## ADDENDA N<sup>o</sup> 3

Numéro de la demande de soumissions : 20-1207

Titre : Travaux de Rénovation de la Salle de Conférences – Édifice 59, FEC, Ottawa.

Date : 21 janvier, 2021

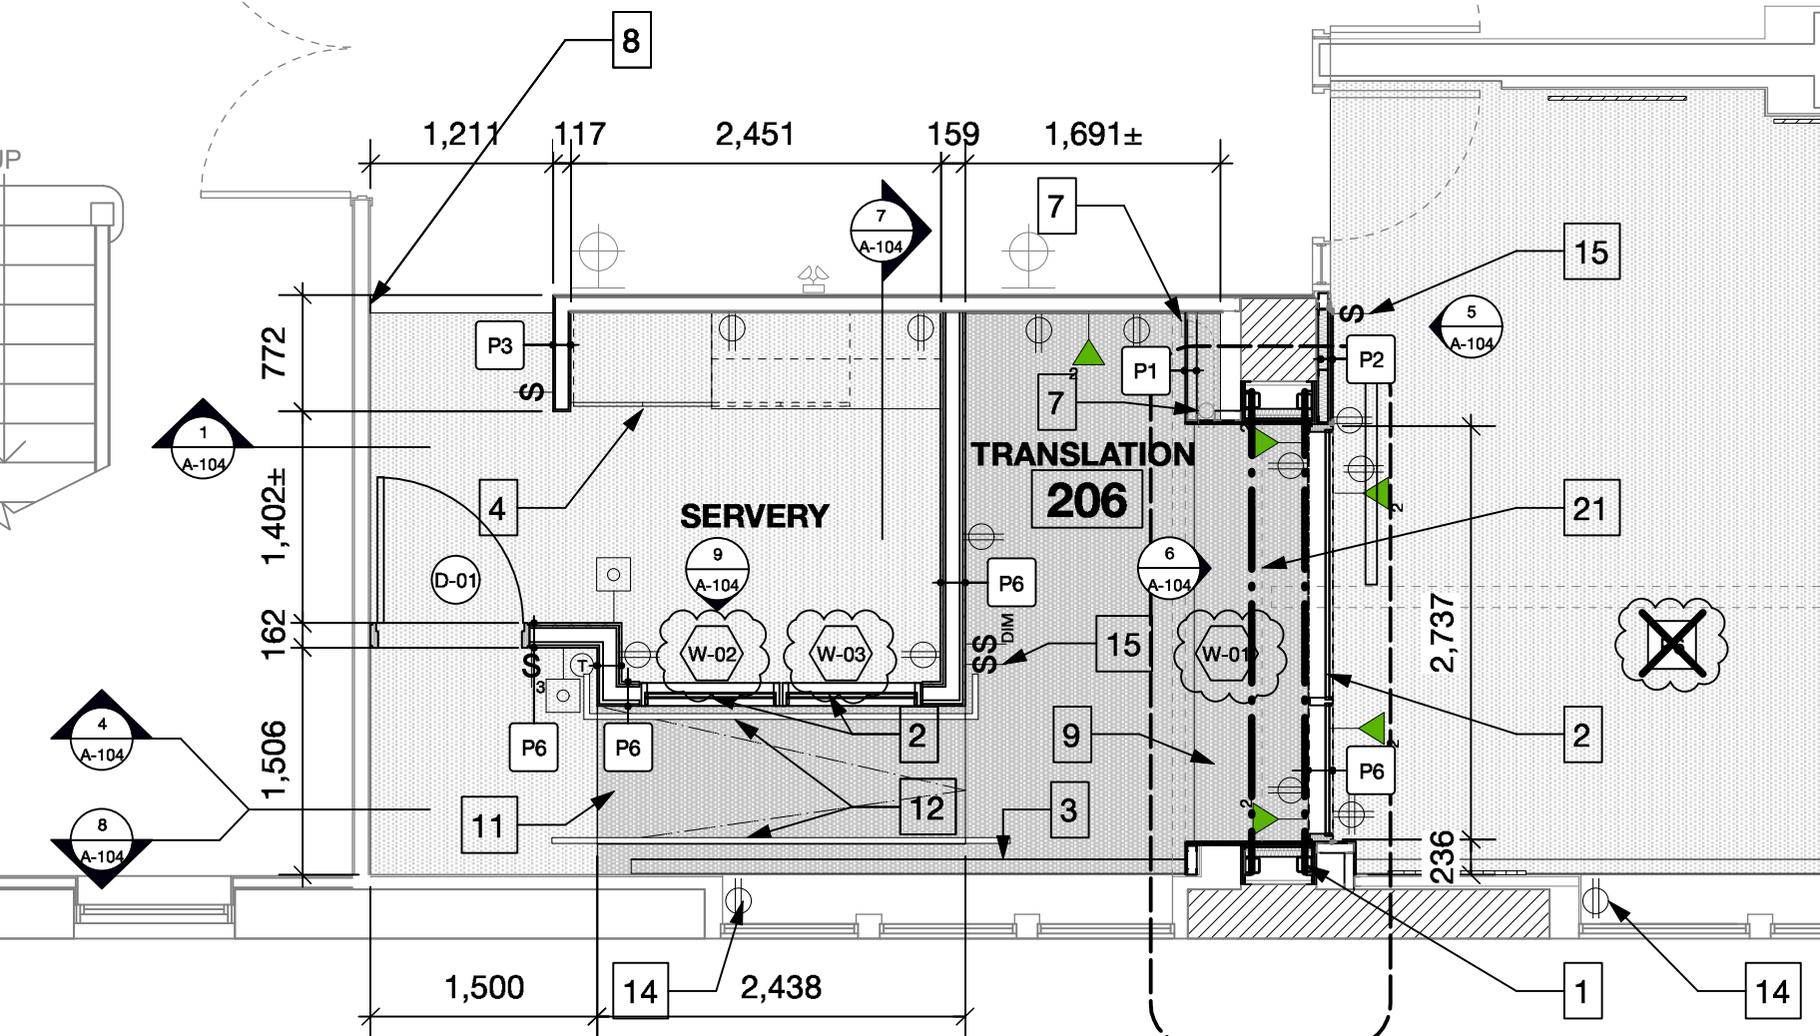
**Q 25. La spécification de liste des articles de quincaillerie de porte est pour un opérateur de porte pneumatique complet avec compresseur et relais de type boîtier avec languette affleurant le montant, canalisations et actionneur. Le modèle est basé sur un LCN 4660 qui n'est en fait pas un opérateur de porte pneumatique. Ma question est la suivante: est-ce que l'opérateur de porte doit être à commande pneumatique? Ma deuxième question... L'opérateur doit-il être installé du côté poussant ou tirant de l'ouverture (porte D-01)?**

A 25. Réviser les spécifications de la section 08 71 00 (Quincaillerie de porte),

3.06 Liste des articles de quincaillerie,

.1 Articles de quincaillerie, groupe numéro 1: (Porte D-01)

.3 1 mécanisme de manœuvre de porte pneumatique et offrant un accès universel. Conception de base : LCN 4660

**Supprimer:** «Base de conception: LCN 4660»
